Grafschafter Museums- und Geschichtsverein in Moers e.V.

Moers, den 26.04.2024

Aufstellung der Bebauungspläne Nr. 220 und 221 Moers, Mitte Stellungnahme zur öffentlichen Auslegung

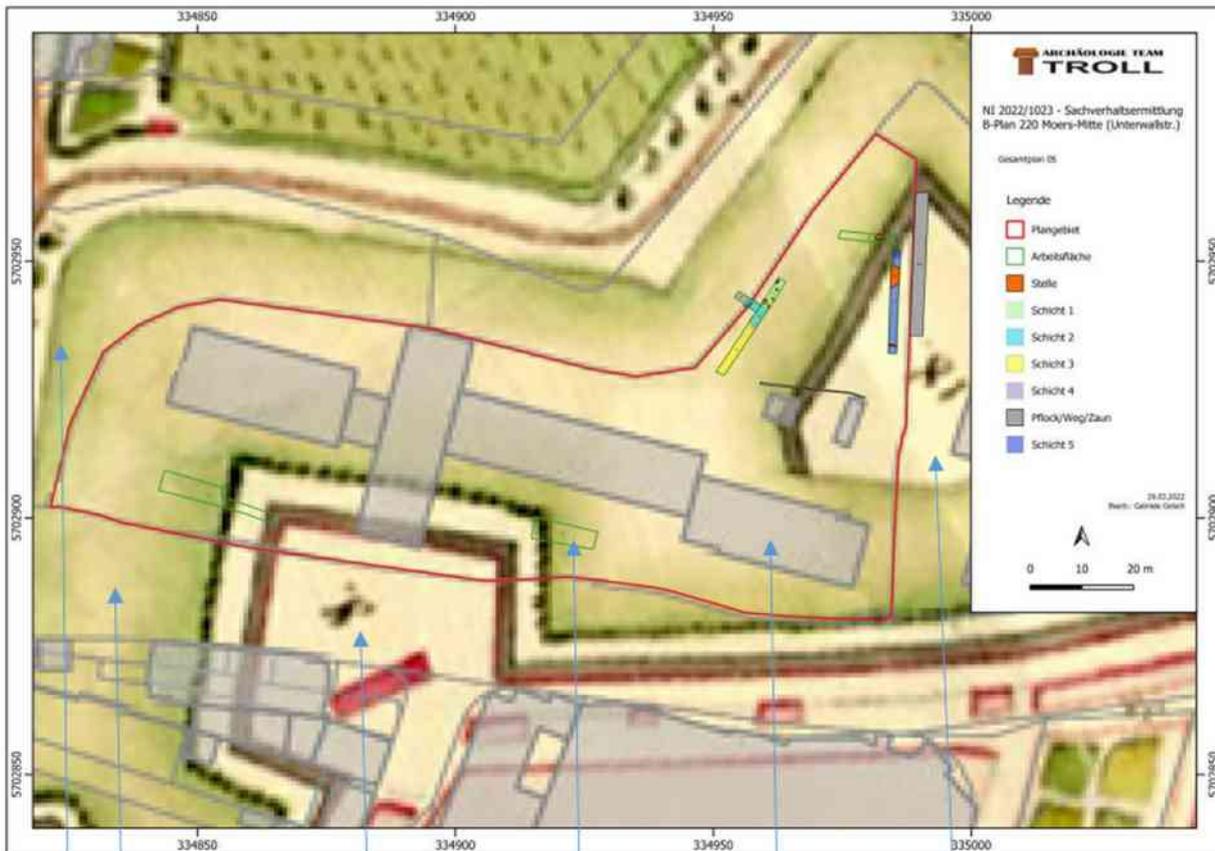
Der im Auftrag der Investorin erstellte Abschlussbericht zur archäologischen Sachverhaltsermittlung des Archäologie Team Troll vom 30.03.2022 (NI 2022/ 1023) stellt in der Abbildung 9 auf Seite 11 die Grenze des Baugebietes sowie den Gebäudegrundriss des ehemaligen Finanzamtes als Projektion auf einen Ausschnitt des Sariae-Planes von 1762, überlagert durch den aktuellen Katasterplan der Stadt Moers, dar:

Ausschnitt aus Abb. 9 des Abschlussberichts Archäologie Team Troll mit Überlagerung des Bebauungsplanentwurfs 220. Bearbeitung: Wolfram Tacke

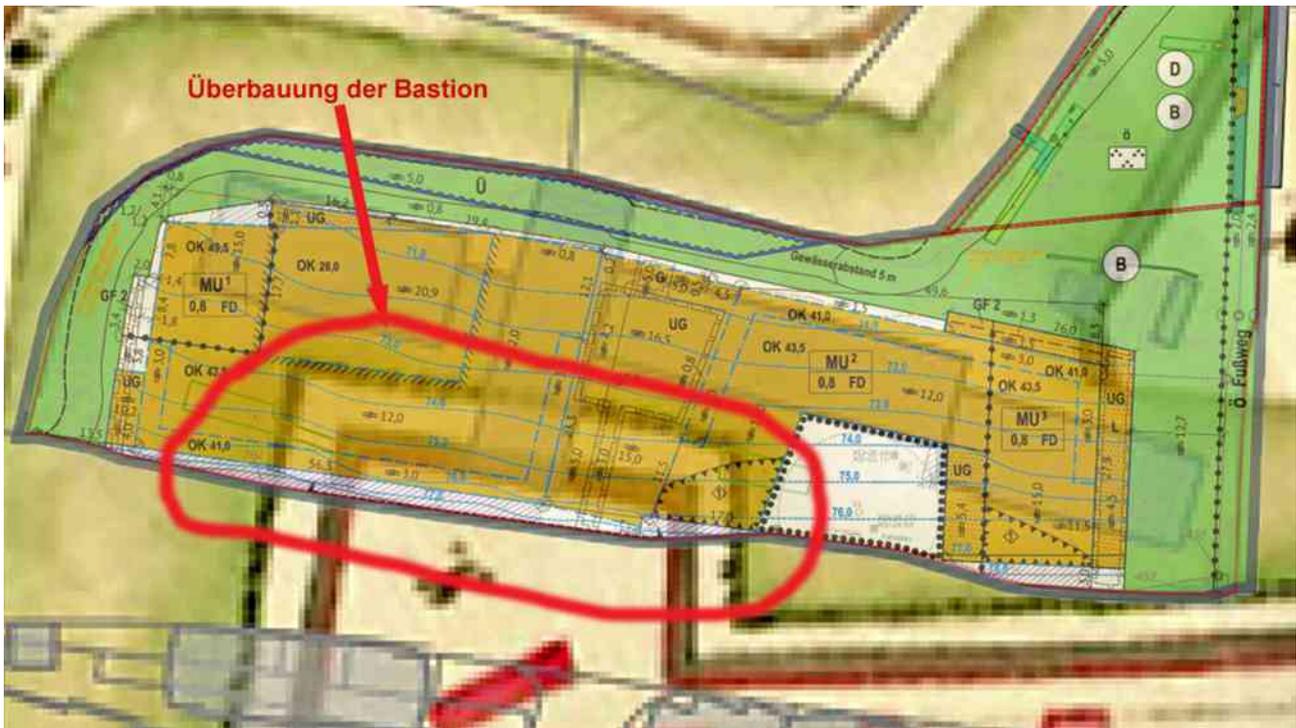
Der Bebauungsplan gefährdet das Bodendenkmal WES 208 „Mittelalterliche bis neuzeitliche Stadt und Festung Moers, nördlicher Bereich“. Das festzusetzende Baufenster überdeckt die ehemalige nordwestliche Bastion der Oranischen Stadtbefestigung in ihren nach außen gewandten Befestigungselementen erheblich.

Auf diese Abbildung haben wir die Planzeichnung des Baugebietes Nr. 220 projiziert. Während das alte Finanzamtsgebäude nur mit seinem 7-geschossigen, von Süd nach Nord ausgerichteten Trakt teilweise in den Grundriss der ehemaligen Bastion eingriff, überdeckt die überbaubare Grundstücksfläche des Baugebietes Nr. 220 den nördlichen Teil der ehemaligen Bastion vollständig, wie aus der nachstehenden Überlagerung ersichtlich ist:

Der GMGV regt an, das Bodendenkmal unberührt zu lassen. Beispielsweise könnte im Bereich der ehemaligen Bastion auf eine Tiefgarage oder sonstige Unterkellerung verzichtet werden und mit einer Bodenplatte gearbeitet werden, die nicht tiefer liegt als die ca. 50 – 60 cm starken oberen neuzeitlichen Bodenschichten. Dies ist durch geeignete Festsetzungen im Bebauungsplan abzusichern.

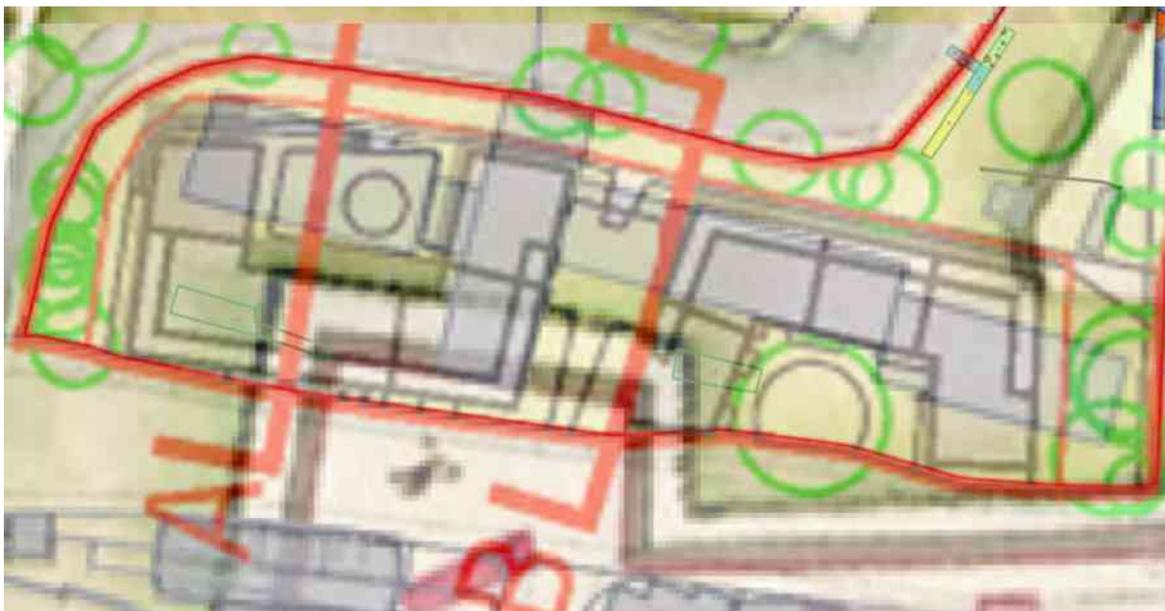
Die überbaubare Grundstücksfläche ist dunkelgelb eingefärbt. Sie darf vollständig mit einer Tiefgarage unterbaut werden. Der Bereich der Bastion wird von den Schnitten A-A und B-B der städtebaulichen Planung erfasst. Der Schnitt A-A gibt die Höhenlage der Sohle der Tiefgarage mit -4,52 an, der Schnitt B-B mit -5,42. Diese Lage bezieht sich auf die Höhenlage +/-0,00 = 27,30 m über NN. Da das Gelände in den fraglichen Bereichen ausweislich der Abbildung 7 der archäologischen Sachverhaltsermittlung eine Höhenlage von ungefähr 26,5 m über NN hat, soll die Sohle der Tiefgarage etwa 3,70 m bzw. 4,60 m unter der Geländeoberfläche liegen.

Sollte dieser Anregung nicht entsprochen werden, so kann auf weitere archäologische Untersuchungen und Sachverhaltsaufklärung nicht verzichtet werden. Da die vollständige Unterbauung mit einer Tiefgarage wesentlicher Bestandteil des städtebaulichen Konzepts ist, das dem Bebauungsplanentwurf zu Grunde liegt und sich entsprechend in dessen Festsetzungen spiegelt, bedarf es für eine rechtskonforme Planung und Abwägung nämlich einer belastbaren Prognose, ob das Vorhaben so realisiert werden kann. Diese Grundsatzentscheidung kann nicht auf das spätere Baugenehmigungsverfahren verlagert werden.

Ausschnitt aus Abb. 9 des Abschlussberichts Archäologie Team Troll mit Kennzeichnung der AB4 und AB5 durch uns sowie Eintrag unserer Vorschläge für weitere Untersuchungsgrabungen (Bearbeitung: Wolfram Tacke)

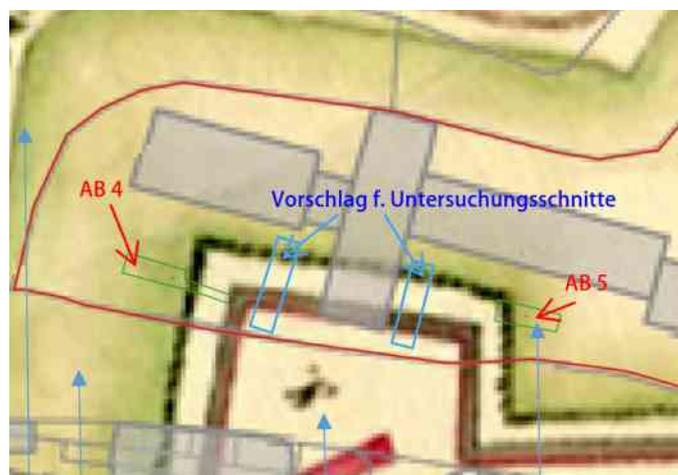
Die vom Archäologie Team Troll angelegten Suchschnitte AB 4 und AB 5 haben den Bereich, in dem die Bastion überbaut wird, weder hinsichtlich ihrer räumlichen Lage noch hinsichtlich der notwendigen Untersuchungstiefe erfasst.

Der Schnitt AB 4 befindet sich ausweislich der Abbildung 9 westlich der Bastion, jedenfalls mit seinem breiteren Hauptteil. Laut Text auf Seite 12 wurde AB 4 streckenweise bis auf eine Tiefe von ca. 2 unter Geländeoberkante abgetieft. Die Abbildungen 10 und 11 widersprechen dieser Aussage. An den Nivellierstäben lässt sich ablesen, dass nur ca. 1,60 - 1,65 m unter Geländeoberkante abgetieft wurde. Unter einer ca. 35 cm mächtigen Mutterbodenschicht und einer weiteren Schicht von ca. 20 cm aus verschiedenen Boden- und Schuttmaterialien (vielleicht auch Ablagerungen von Überschwemmungen) wurde der archäologisch relevante Horizont nur in einer Stärke von ca. 1,1 m erfasst. Dieser Teil des Schnitts befindet sich laut Projektionszeichnung außerhalb des Grundrisses der Bastion. Dazu führt das Gutachten weiter aus (S. 15):

Wenn dieser verlängerte Schnitt nur bis auf die Höhe der obersten, in das 18. Jahrhundert datierenden Schicht abgetieft wurde, so sind hiervon relevante Erkenntnisse unseres Erachtens nicht zu erwarten. Eine fotografische Dokumentation dessen, was man dort gefunden hat, ist zudem nicht Bestandteil des Abschlussberichts.

Der Schnitt AB 5 schneidet den Grundriss der nordwestlichen Eckbastion allenfalls am Rande im Bereich des Fundaments an. Deshalb waren relevante Funde im Hinblick auf die Bastion unseres Erachtens von vornherein nicht zu erwarten.

Trotz der Aussage des Abschlussberichts, der Schnitt AB 4 habe weder nach Westen noch nach Osten verlängert werden können, bleibt offen, weshalb keine Suchschnitte im Bereich der Bastion angelegt worden sind. Eine Betrachtung des Bildmaterials auf Google Maps einschließlich der dort verfügbaren Street View lässt augenscheinlich genügend Platz erkennen, um eine Grabung westlich (links) neben dem gepflasterten Zuweg zum ehemaligen Haupteingang des Finanzamtes oder an dessen Rand und parallel zu diesem durchzuführen, notfalls nach der ohnehin unvermeidlichen Rodung einzelner Sträucher. Die Baugrube des ehem. Finanzamtes dürfte sich nicht bis dorthin ausdehnen. Ebenfalls wäre östlich des 7-geschossigen Gebäudeteils des Finanzamtes außerhalb des Baumbestandes vermutlich noch Platz für einen weiteren Suchschnitt.
